改善箇所説明図

基準不適合発生箇所

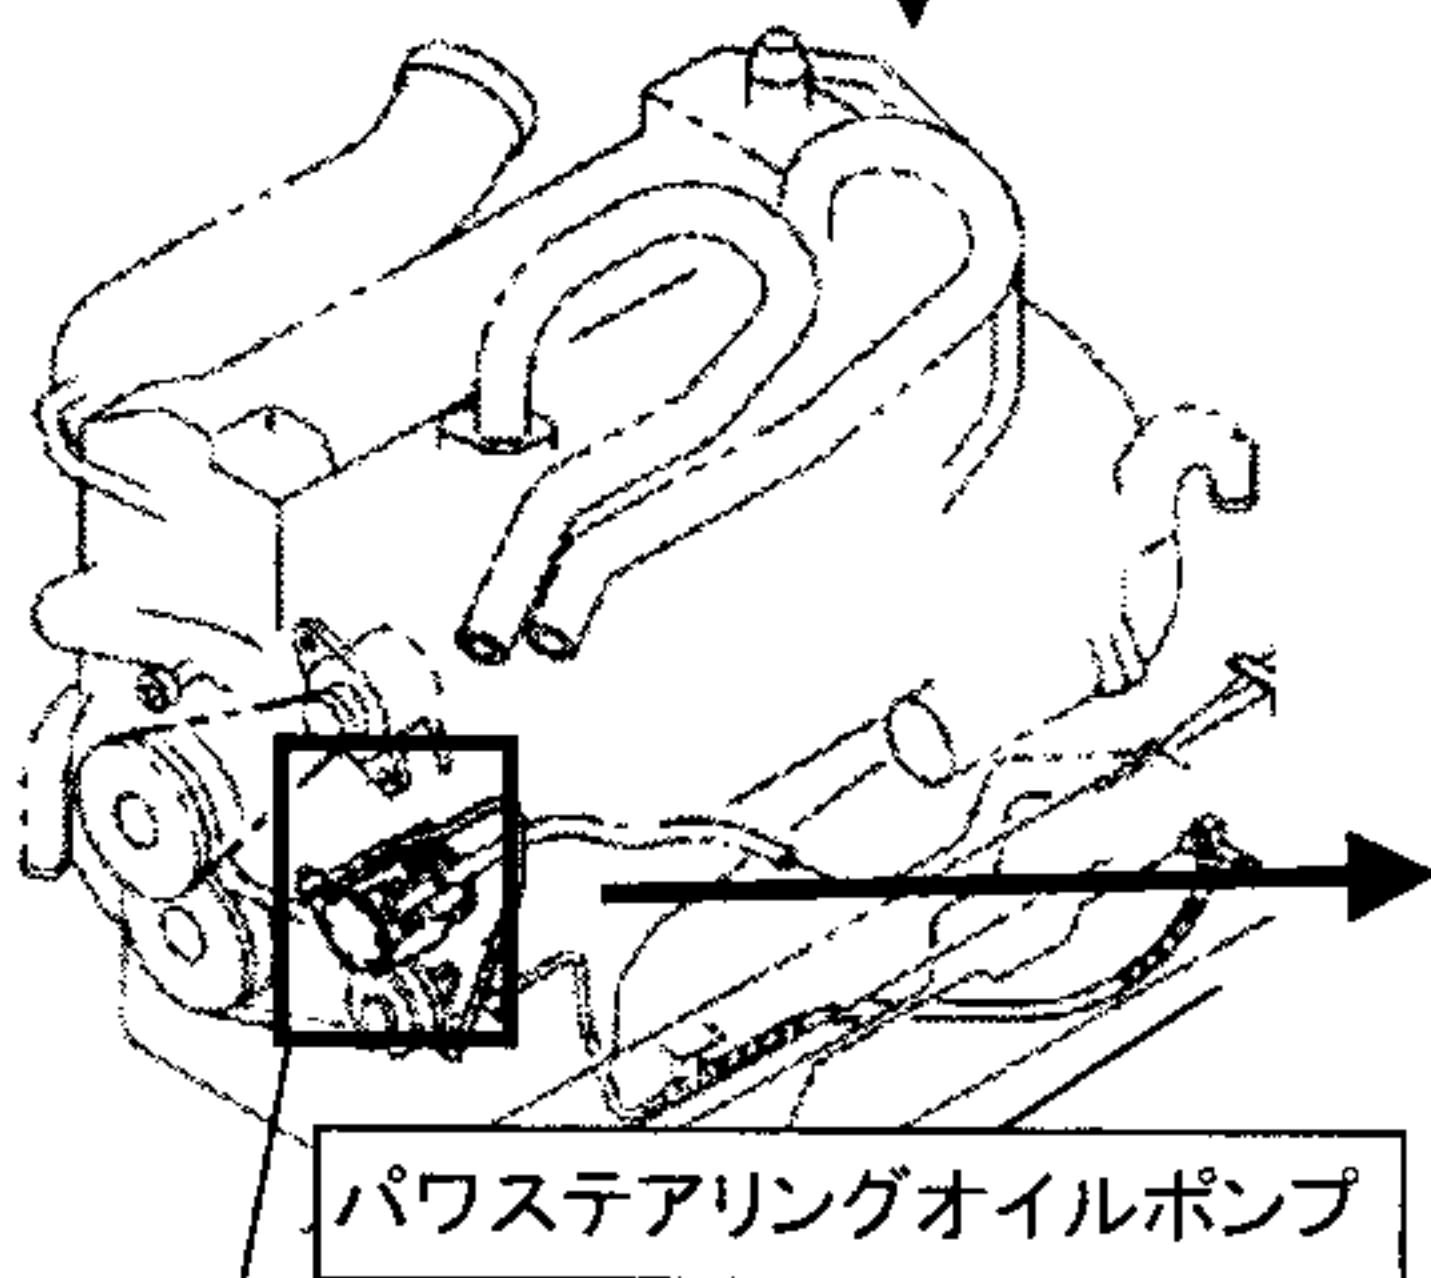
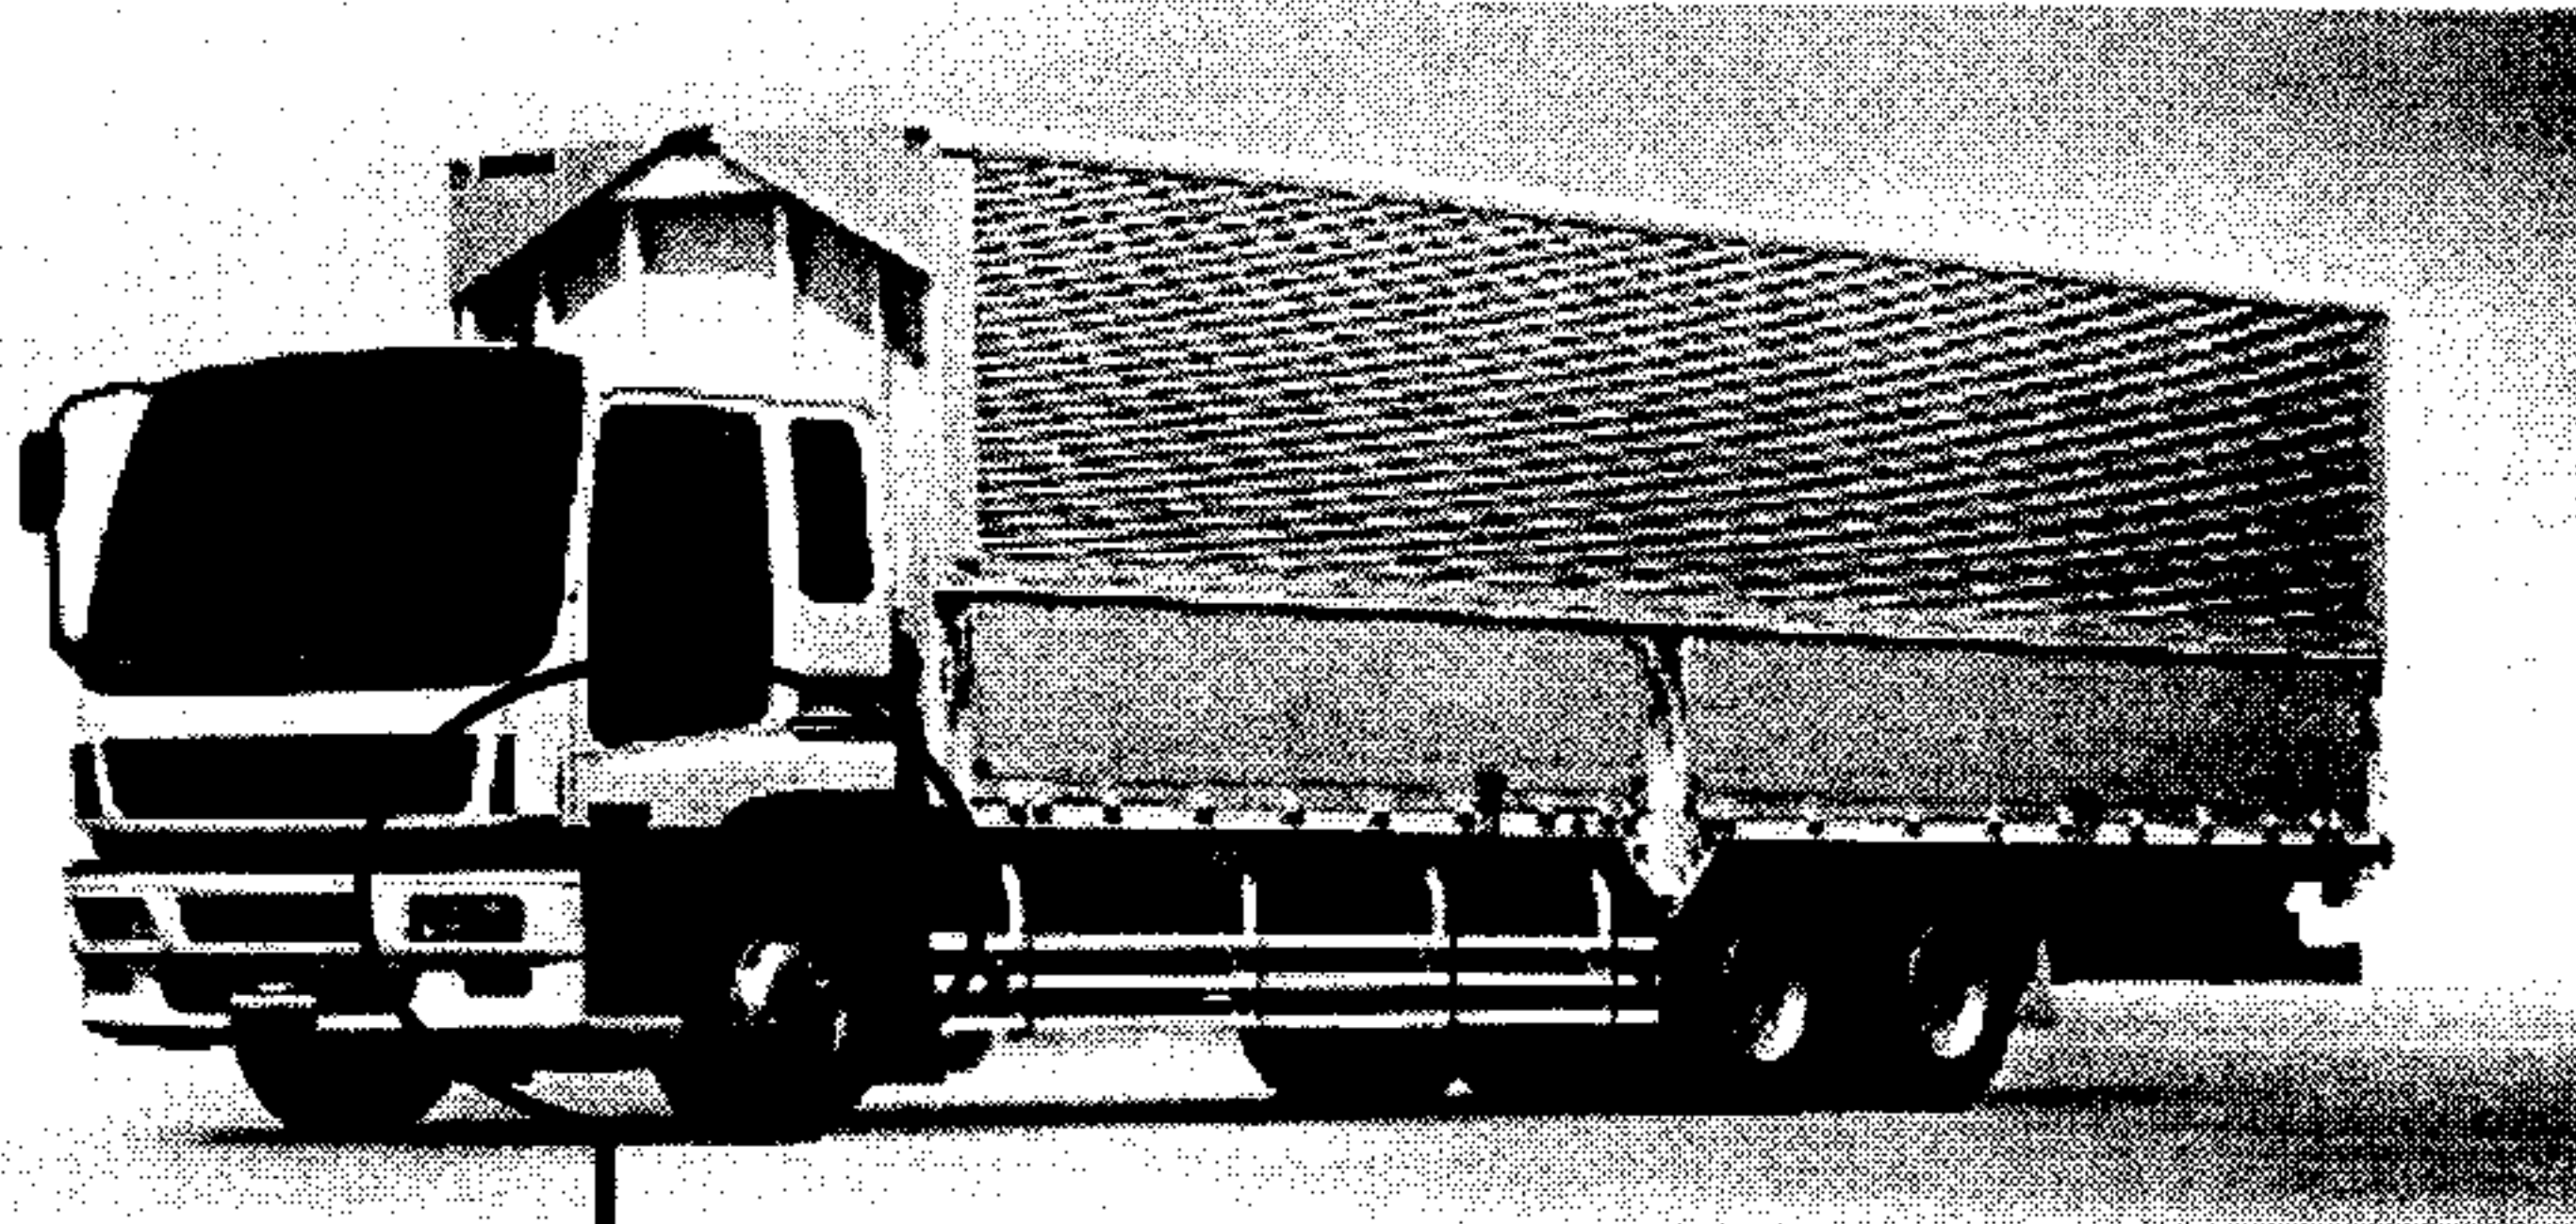
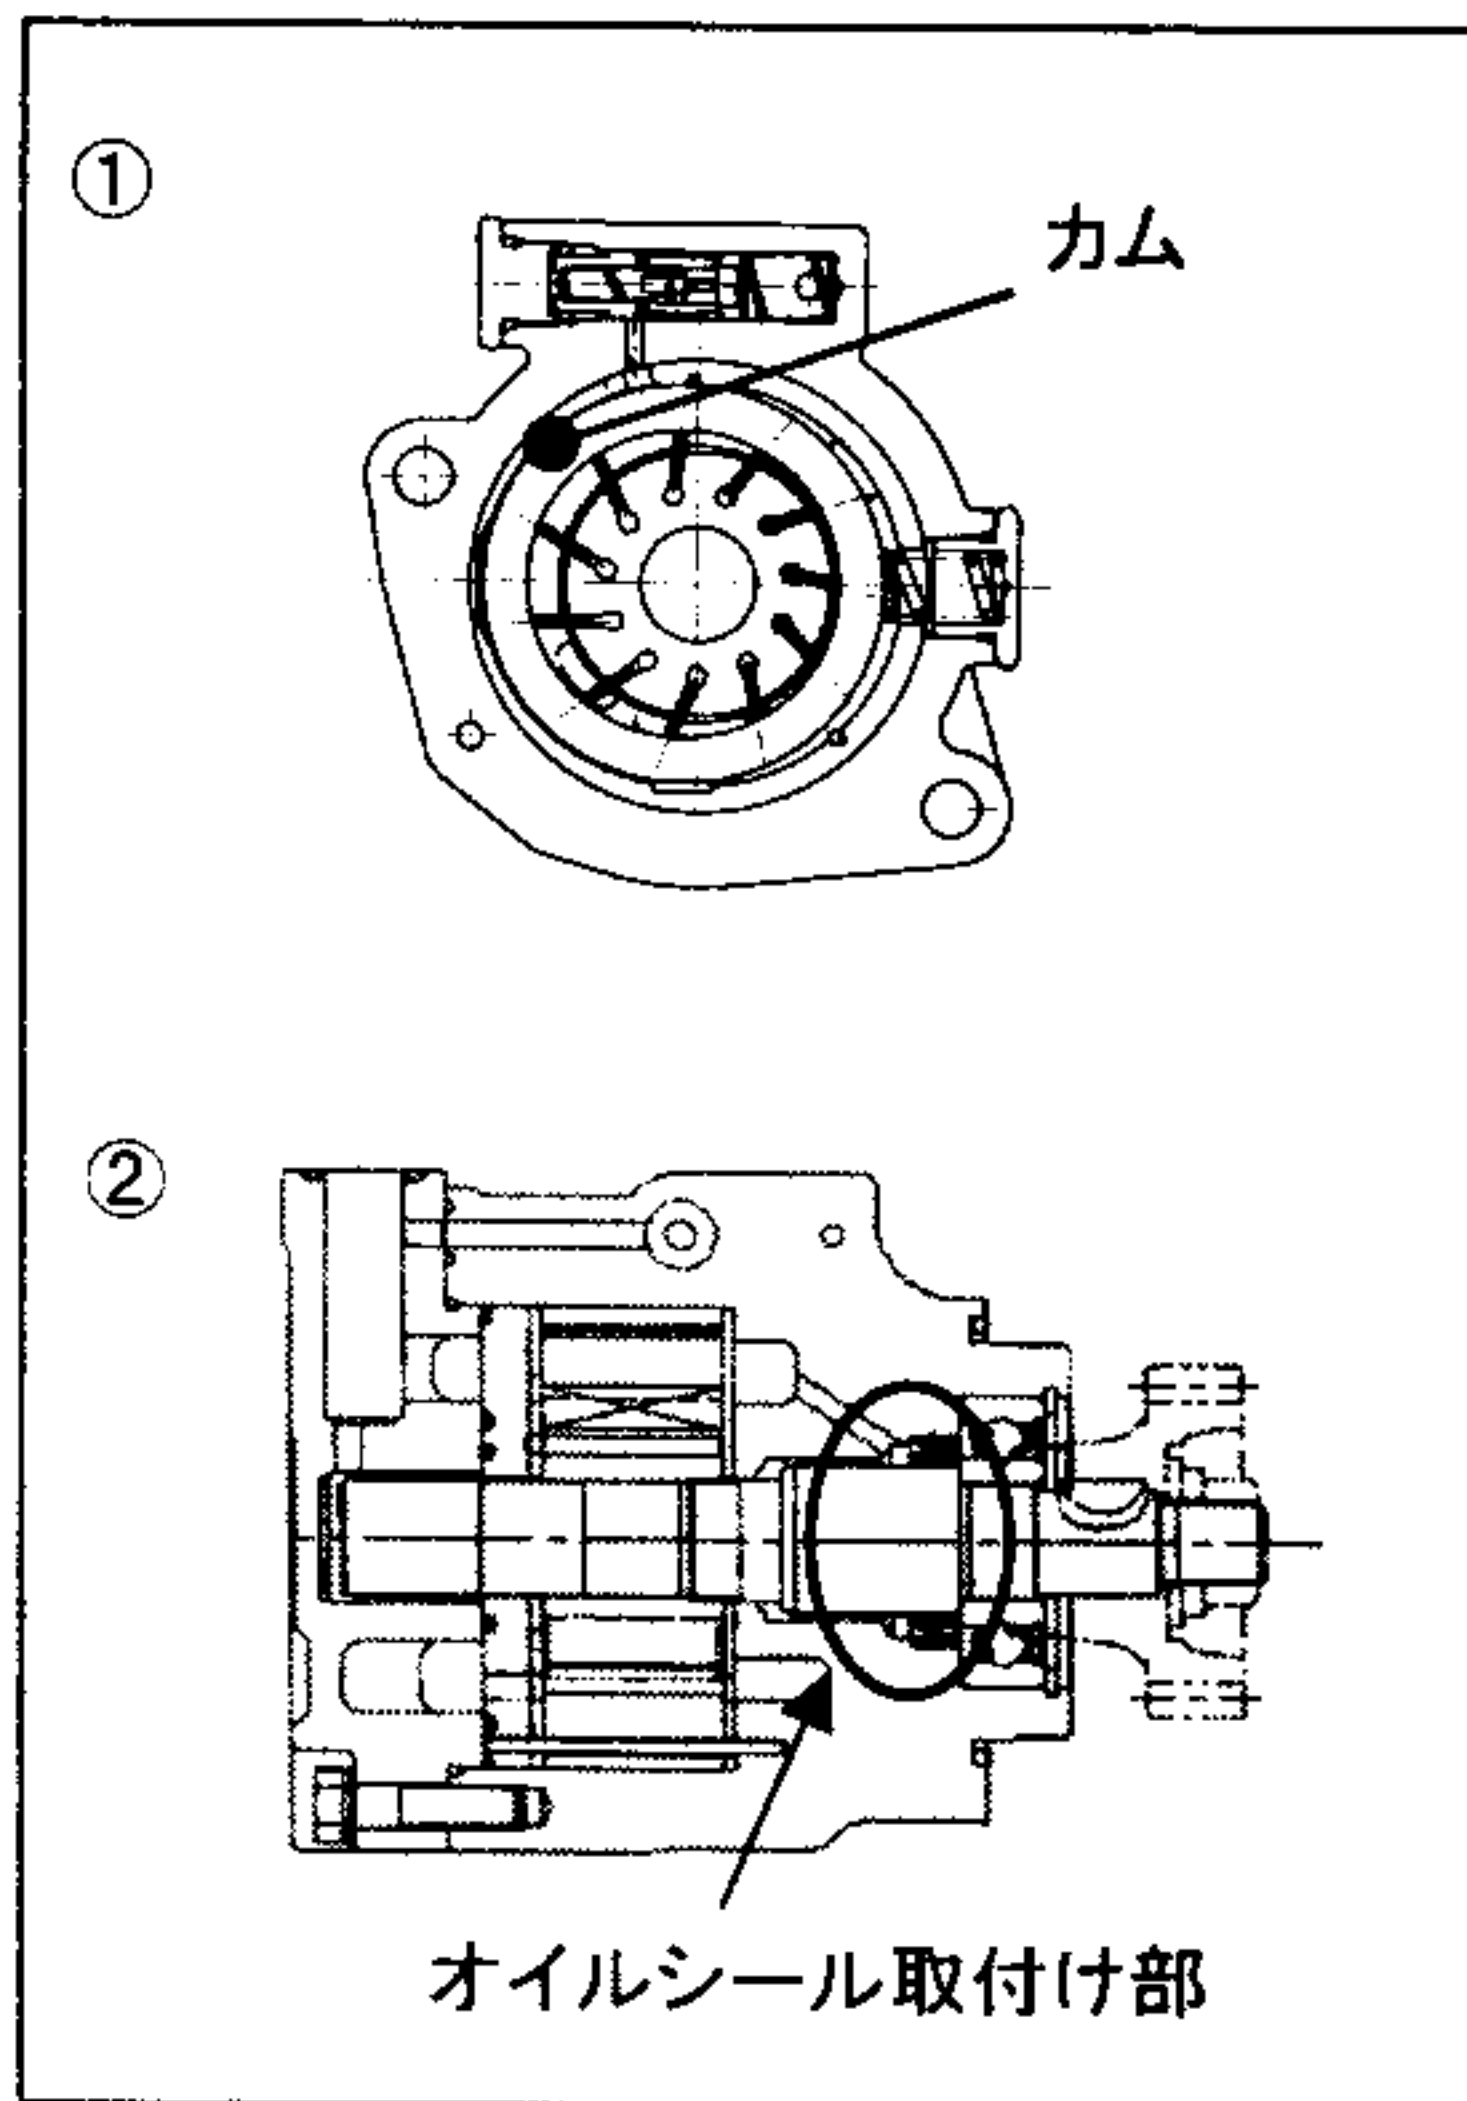
① パワステアリングオイルポンプのカム(可動オイル圧縮シリンダ)内面の表面処理が不適切なため、作動による摩擦で摺動面温度が上昇して当該カムが変形し、表面に傷が生じることがある。そのため、そのままの状態で使用を続けると、かじを大きく切った場合にカムが破損して、油圧倍力機能が失われて、かじ取り操作ができなくなるおそれがある。

② パワステアリングオイルポンプの駆動軸のオイルシール(エンジンオイルとパワステアリングオイルを分離するためのもの)の取付部について、抜け出し防止用の溝加工が不適切なため、オイルシールが抜け出しているものがある。そのため、シール機能が働かず、エンジンオイルがパワステアリングオイルに混入してパワステアリングオイルタンクからオイルが漏れ、最悪の場合、排気管に飛散し火災に至るおそれがある。

改善の内容: 全車両、パワステアリングオイルポンプを対策品と交換する。

識別: 前輪左側フレーム部キャブチルトホースブラケット下に黄色ペイントを塗布する。
